工程指示 / 要求簡箋 ENGINEER INSTRUCTIONS (E.I.)

工程指示編號:	EI- 8001	修改版本:	B
	HK-1835		
工程編號:	J 853	工程名稱:	延坪道
收件人:	生為亮	發件人:	Joe Chan
工程項目:	圓鏡位地盤用 鋁板	日期:	9/10/2024

PROJECT				MATERIAL				COATING				COLOUR		MARK. NO.		QTY.	
YIN PING ROAD KOWLOON FEATURE WALL (PHASE 2)				2mm 铝背板				PVF2				EC-DG-D334232-ZD1(SS-01)		-		-	
REV.	QTY	PART NUMBER	Dim. A	Dim. B	Dim. C	Dim. D	Dim. E	Dim. F	Dim. G	Dim. H	QTY.	Inv. Code	ASSEMBLE ON PARTS				
-	-	ARC-AP01	-	-	-	-	-	-	-	-	18	-	注: 工厂组装

件①	件②	件③
Row A	7	7	7
Row B	1	1	1
Row C	4	4	4
Row D	5	5	5

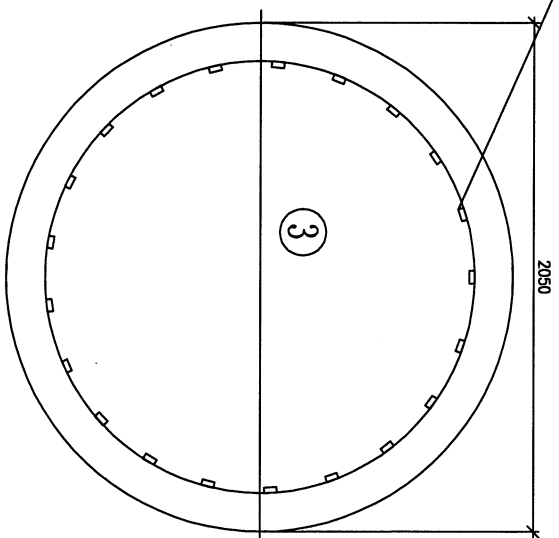
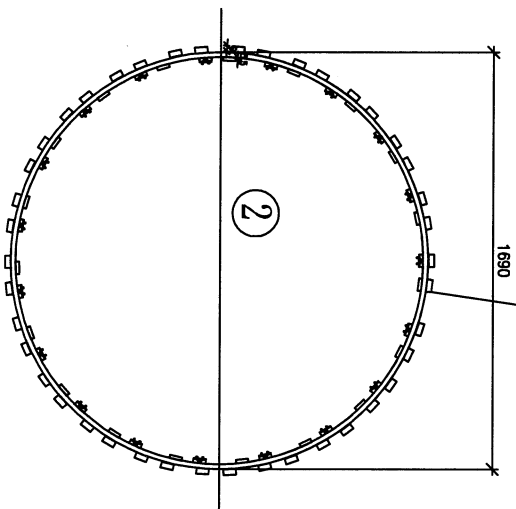
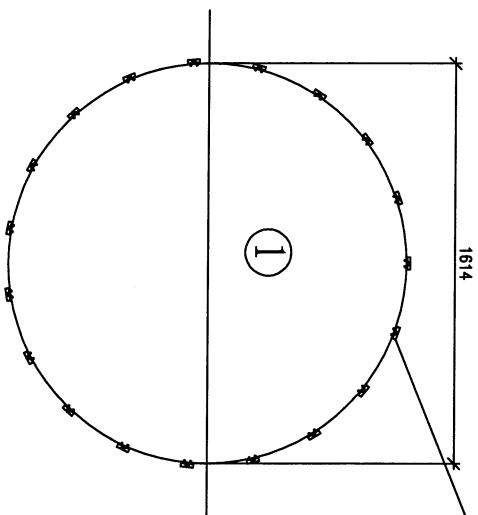
依現場安裝時間問題建議:

- 1、 件1 玻璃、 鋁板均在廠完成生產。
- 2、 件2 兩件半弧圓鋁板在廠組裝為一件圓弧件可保碰口無隙。
- 3、 件3 兩件半弧圓鋁板在廠組裝為一件圓弧件可保碰口無隙。

所有鋁角、 鋁板耳仔長度縮減為30mm;原17/14/24
縮減為15/12/22以確保安裝時能避開, 不會互碰

DWG. NO.		REV.		SCALE		DATE		DRAWN BY		APPROVED BY	
ARC-AP01		-		-		25-06-2023		-		-

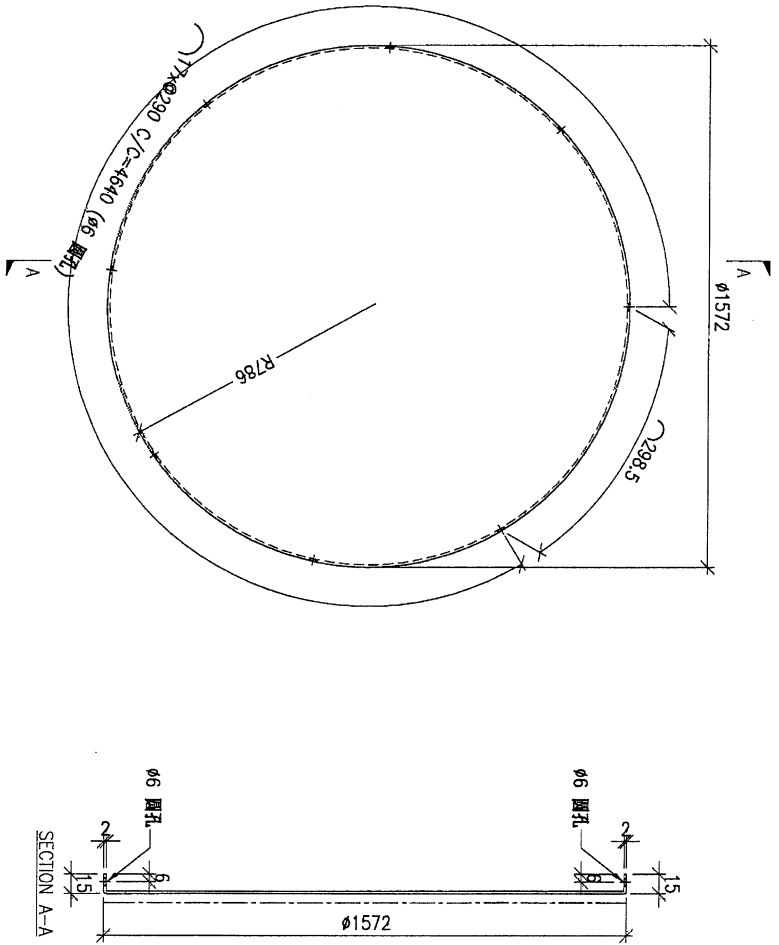
廠組裝圓
框玻璃用.

DWG. NO.	ARC-103	REV.	SCALE	DATE	DRAWN BY	APPROVED BY
				25-06-2023

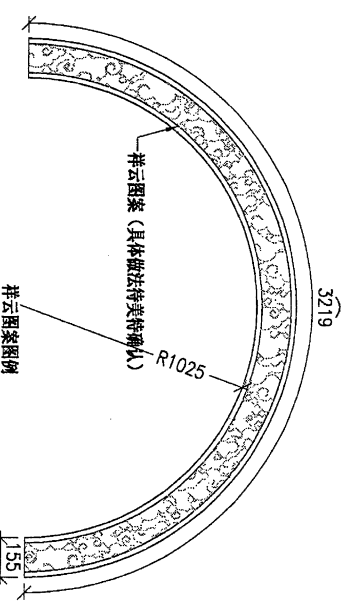
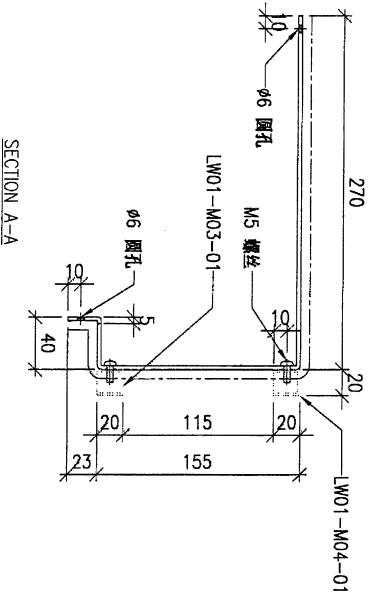
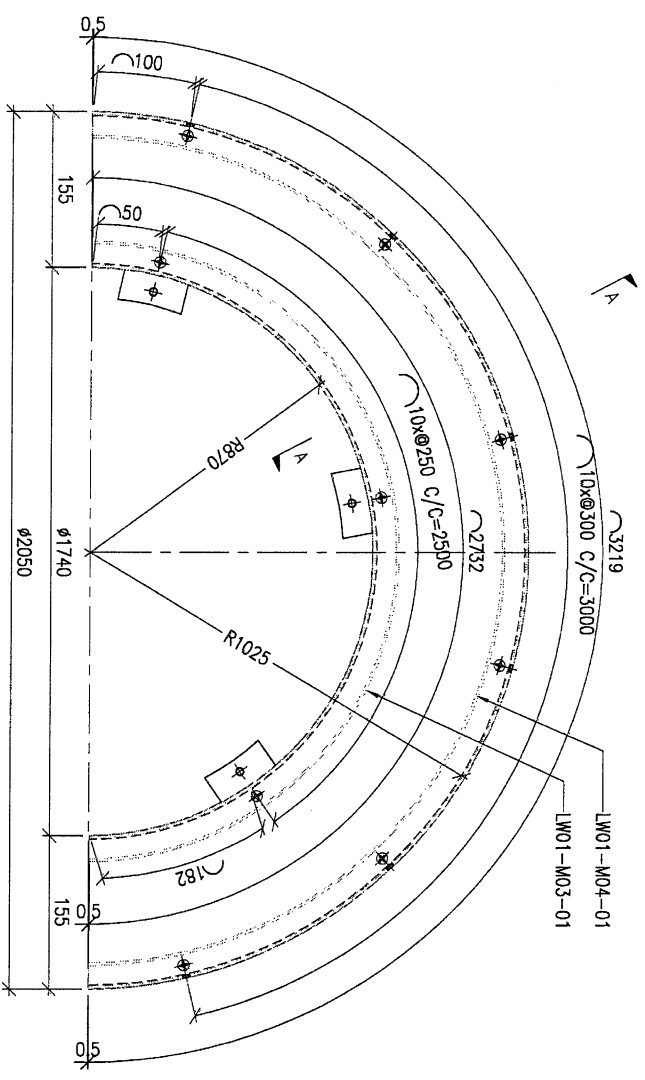
103 與 104 廠組裝
亦 1 個圖出貨

DWG. NO.		ARC-104		REV.		SCALE		DATE		DRAWN BY		APPROVED BY	
								25-06-2023

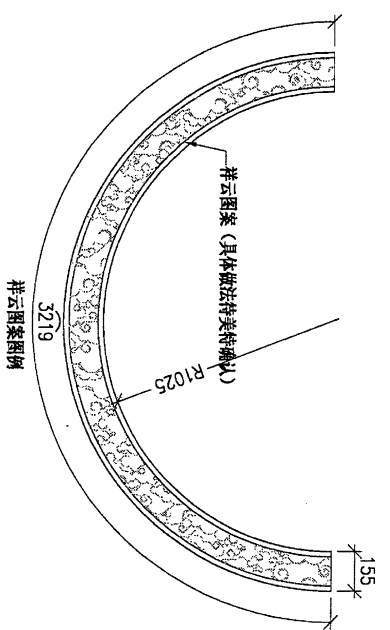
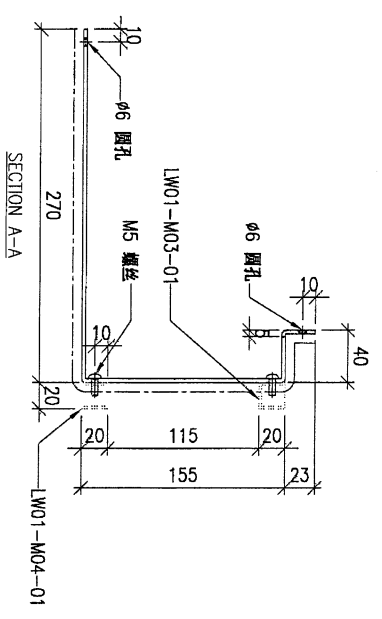
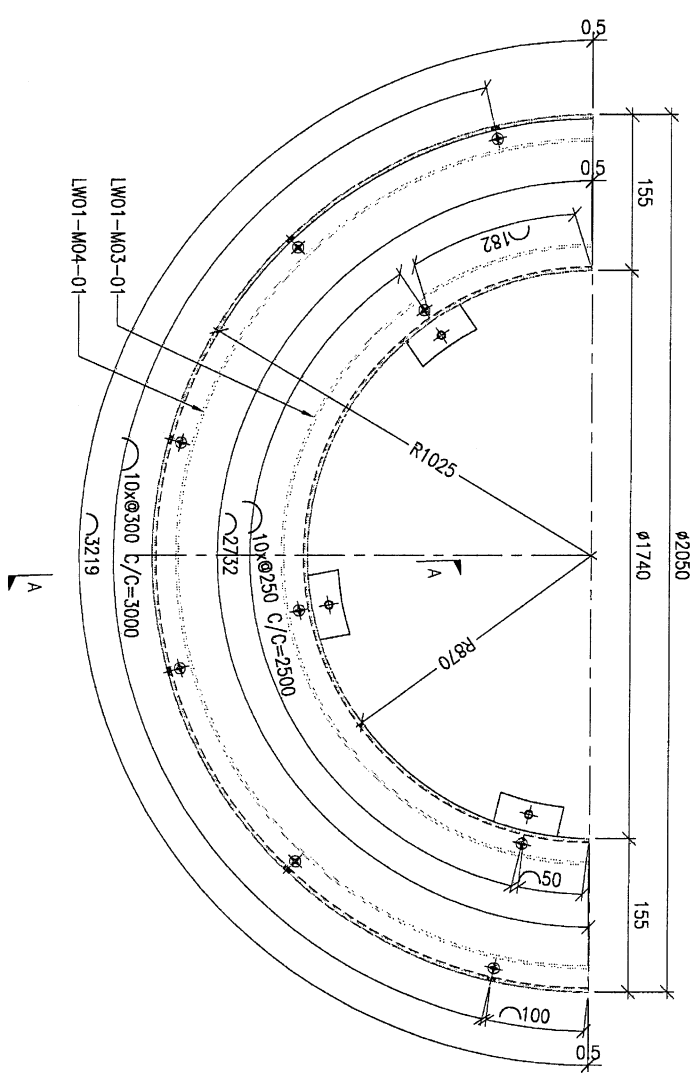
703 與 T04 廠組裝時
1 個圓出貨
